Système de freinage électronique

Innovative Vehicle Solutions

Kit de conversion unité de contrôle électronique (UCE) EB+ Gen1 vers EB+ Gen3

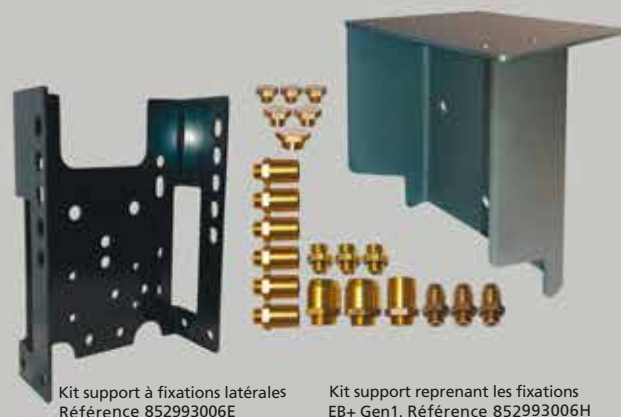
Les UCE EB+ Gen1 Haldex ne sont plus disponibles et doivent être remplacées par un ensemble EB+ Gen3. Suivez les étapes ci-dessous afin de vous assurer que les pièces nécessaires à l'intervention sur le véhicule soient disponibles. Les modulateurs EB+ Gen1 ne sont pas concernés et restent disponibles séparément.

Remplacez l'EB+ Gen1 par l'EB+ Gen3, référence 950 823 008

Sélectionnez le kit support adapté pour l'installation de l'EB+ Gen3. Deux possibilités : un support reprenant les fixations de l'EB+ Gen1 ou une version à fixations latérales

Kit support à fixations latérales
Référence 852993006E

Kit support reprenant les fixations
EB+ Gen1. Référence 852993006H

Sélectionnez le kit raccords pour le circuit du frein de parc, à partir du diamètre des tuyaux actuellement utilisés pour ce circuit.

Kit raccords
frein de parc 8 mm
Référence SB8MM

Kit raccords
frein de parc 10 mm
Référence SB10MM

Kit raccords
frein de parc 12 mm
Référence SB12MM
